東通原子力発電所1号炉審査資料	
資料番号	A1-CA-0119
提出年月日	2023年4月17日

東通原子力発電所 基準地震動の策定のうち
プレート間地震の地震動評価について
(コメント回答)
(補足説明資料)

2021年4月23日
東北電力株式会社

審査会合におけるコメント

白糠地点の位置及び検討に用いた地震の震央分布、メカニズム解

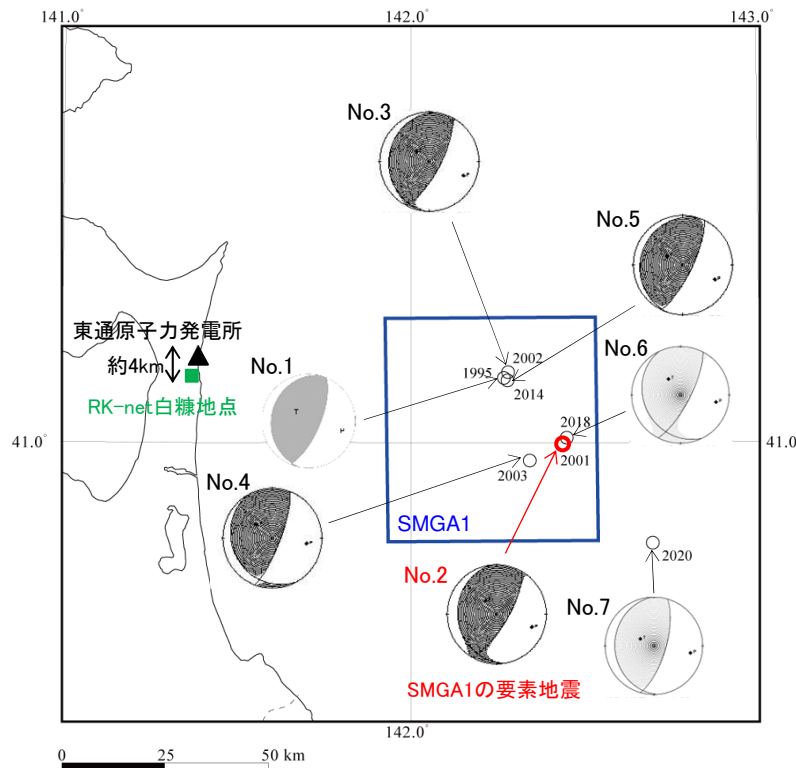
S179

- 三陸沖北部の領域に用いる要素地震(下表No.2地震)と、同じ領域で発生した同様のメカニズムを有する他の地震の震源スペクトル等の類似性について確認する。
- また、東通原子力発電所以外の観測点〔電力中央研究所の強震観測網(RK-net)の白糠地点他〕の観測記録と比較し、記録の類似性について確認する。

三陸沖北部
東通原子力発電所

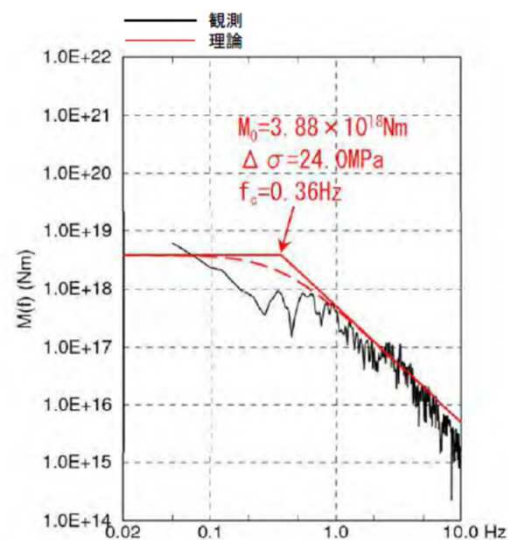
S179

- 三陸沖北部の領域に用いた要素地震[2001年8月14日青森県東方沖の地震(M6.4)]については、太平洋沿岸に位置する他プラント(六ヶ所再処理施設)の地震動評価においても要素地震として使用されている。参考に、観測記録から求めた震源スペクトルの比較を示す。
- 高振動数側は東通の方が理論スペクトルとの乖離が大きいですが、これは東通における観測記録の傾向[Noda et al.(2002)の残差の傾向]と整合したものである。また、破壊過程の影響を受けやすい低振動数側では、両者とも理論スペクトルよりも小さいものとなっている。

領域ごとの加速度波形(PN基準)

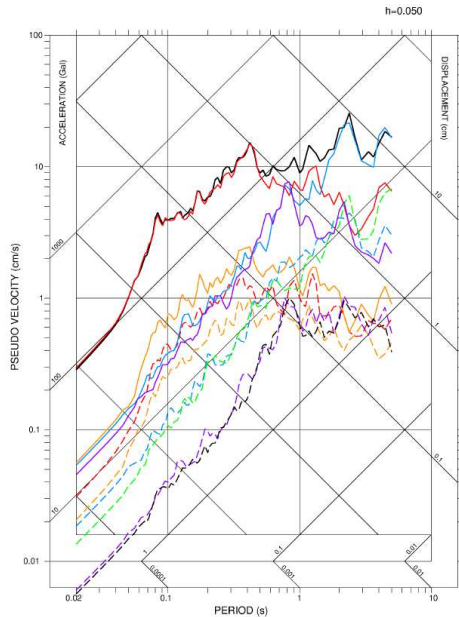
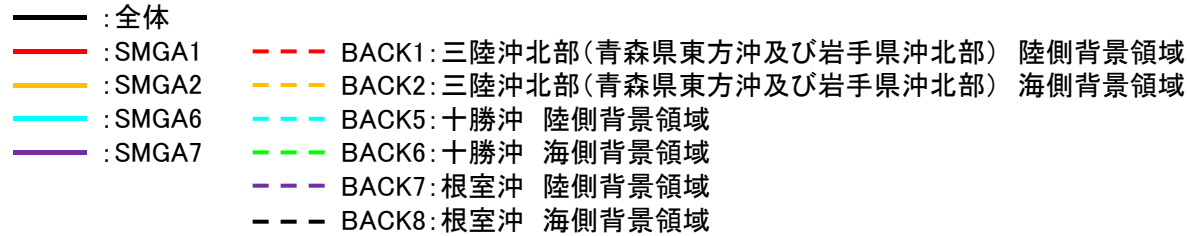
S176

- 三陸沖北部～根室沖の連動モデル(基本ケース)の地震動評価(破壊開始点5)を例に、各領域の加速度波形を示す。敷地前面の三陸沖北部のSMGA1の影響が最も大きく、全体の地震動レベルをほぼ決めている。

領域ごとの応答スペクトル(PN基準)

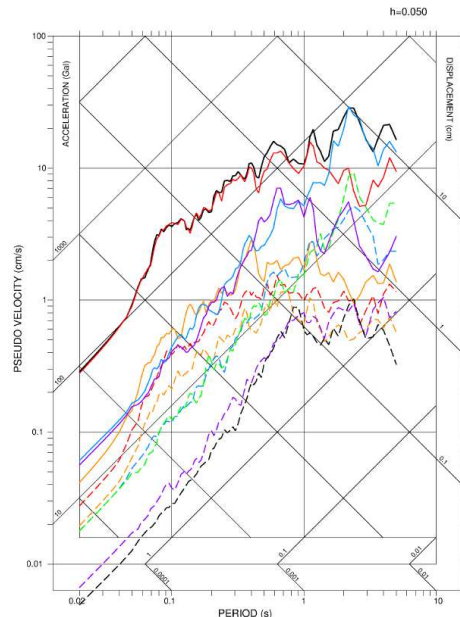
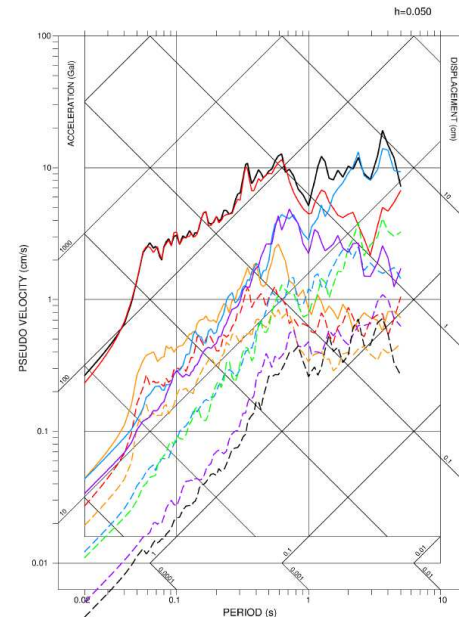
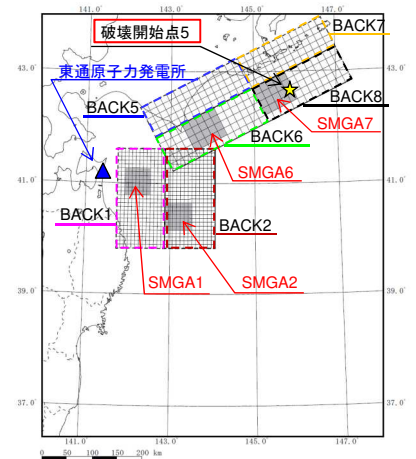
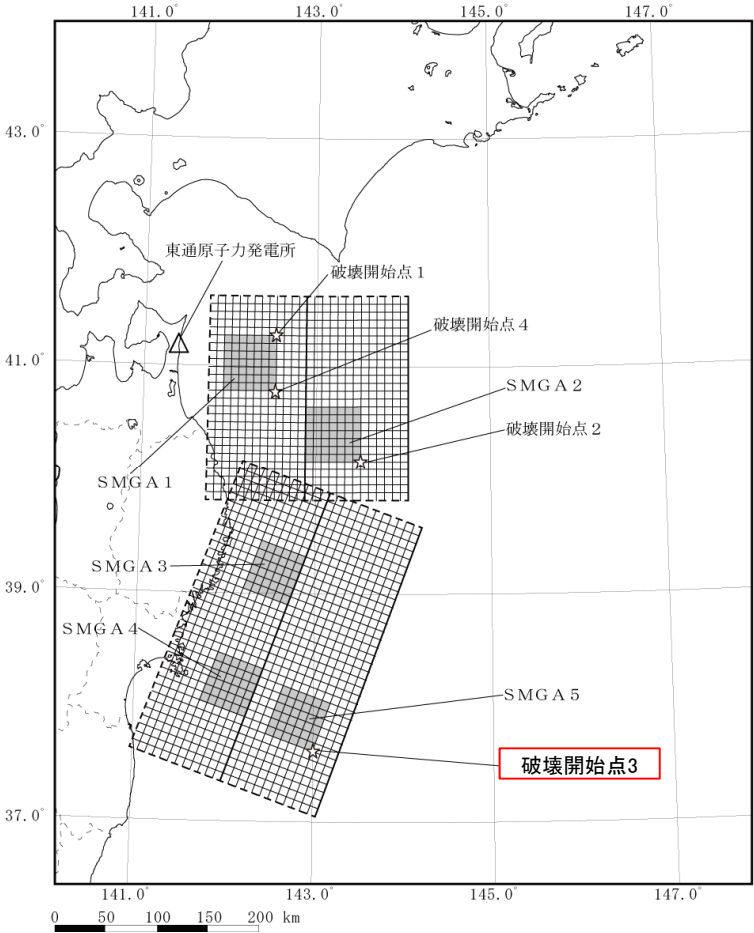
S176

- 三陸沖北部～根室沖の連動モデル(基本ケース)の地震動評価(破壊開始点5)を例に、各領域の応答スペクトルを示す。敷地前面の三陸沖北部のSMGA1の影響が最も大きく、全体の地震動レベルをほぼ決めている。

三陸沖北部～宮城県沖の連動モデル(基本ケース, 破壊開始点3) 応答スペクトル(PN基準)

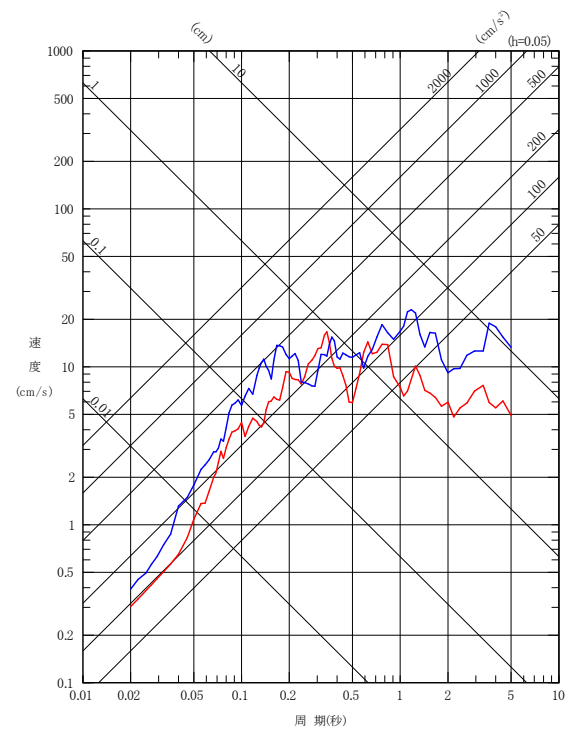
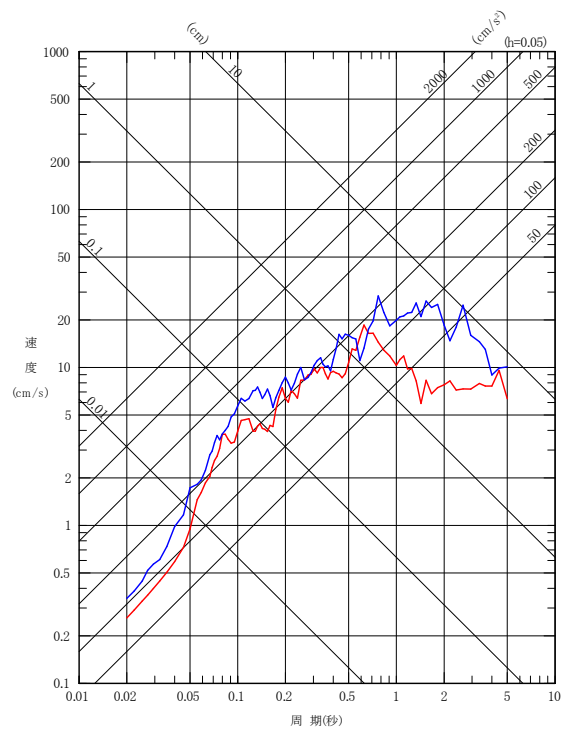
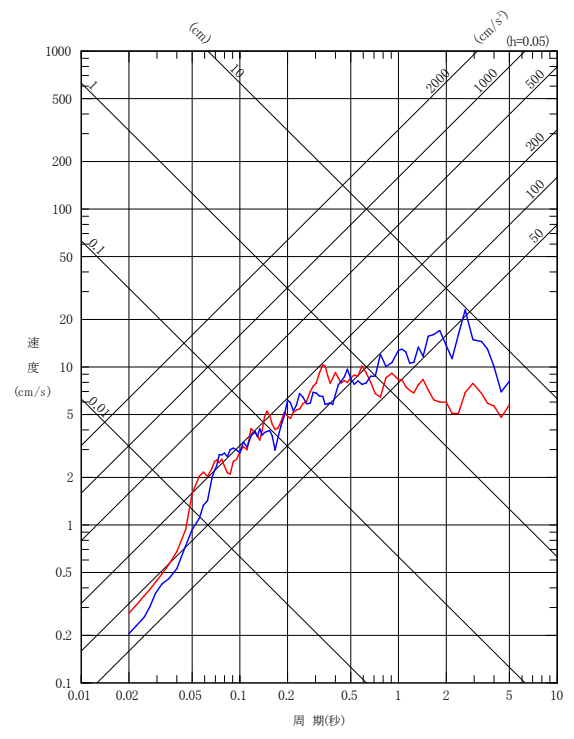
S179

- 三陸沖北部～宮城県沖の連動モデル(基本ケース)の統計的グリーン関数法(SGF)による評価について、経験的グリーン関数法(EGF)による評価と併せて示す。短周期側の地震動レベルは概ね同等となっている。
- 長周期側でSGFがやや大きい点については、EGFに用いた要素地震に関する検討(p.13～p.16)のとおり、理論震源スペクトルと敷地の観測記録から求めた震源スペクトルの差異が現れているものであり、これは、要素地震の放射特性の影響等が考えられる。ただし、SGFの結果においても長周期の応答は20cm/s程度と小さい結果になっている。
